Troca da bomba de direção assistida eletro-hidráulica JER185

Antes da alteração na instalação, verificar as ligações de fichas

Fig. 1: JER185

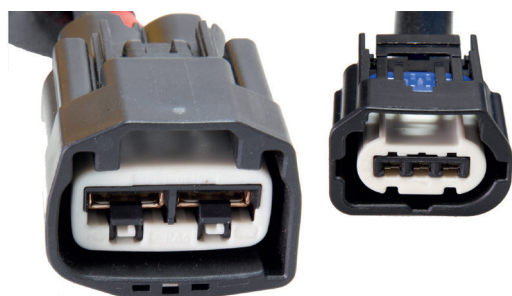
Em virtude de alterações nas ligações de ficha pelo fabricante do veículo, por vezes, ao trocar a bomba de direção assistida JER185 (ver Fig. 1), é necessário instalar uma nova cablagem.

Se as fichas de ligação da bomba de direção assistida montada no veículo tiverem o design antigo (ver Fig. 2), a cablagem antiga tem de ser substituída por uma nova (ver Fig. 3). Os números das peças sobresselentes correspondentes constam da tabela abaixo.
